Direction Départementale de Territoires et de la MER des COTES d'ARMOR Service Environnement Unité Eau et Milieu Aquatique 1 Rue du Parc 22022 ST BRIEUC Cedex

Réf CASCADE: Dossier 22-2019-00287

Objet: Mise à 2X2 voies de la RN164 - PLEMET Secteur OUEST

Cas du Talweg 6 : La Ville Guyomard –La Brehaudière:

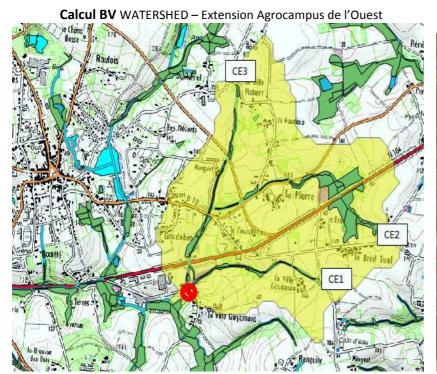
Les écoulements sont dits temporaires alors que le talweg 6 de la Ville Guyomard présente un écoulement permanent sur 2 des 3 cours d'eau qui l'alimente.

Le talweg 6 représente un bassin versant de 267 ha soit 2,67 km2

3 Cours d'eau sont présents pour un linéaire de 5,7km

CE 1 = 1,2 kms - 1 ouvrage de franchissement

CE2 = 3 kms - 4 ouvrages de franchissement

CE3 = 1,5 km - 4 ouvrages de franchissement dont 1 totalement infranchissable localisé Sur la carte.

Localisation des OH Extrait de l'étude

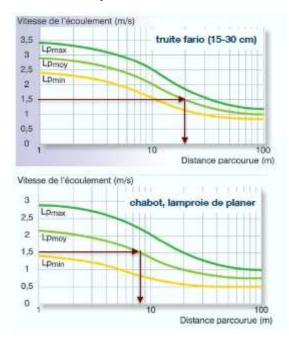
Cet ouvrage est un obstacle à la continuité écologique avec une chute supérieure à 1M. Situé à 150M de la confluence avec le PLEMET, l'étude ne prévoit pas de l'aménager pour la continuité piscicole alors qu'en amont de cette chute la continuité écologique a été prise en compte sur les nouveaux ouvrages - OH6 a, b et c.

L'amélioration et le rétablissement global de ces franchissements sont à prévoir dans le cadre des mesures compensatoires cours d'eau avec un substrat reconstitué et <u>des vitesses d'écoulement à l'intérieur des ouvrages</u> n'excédant pas 1m/s.
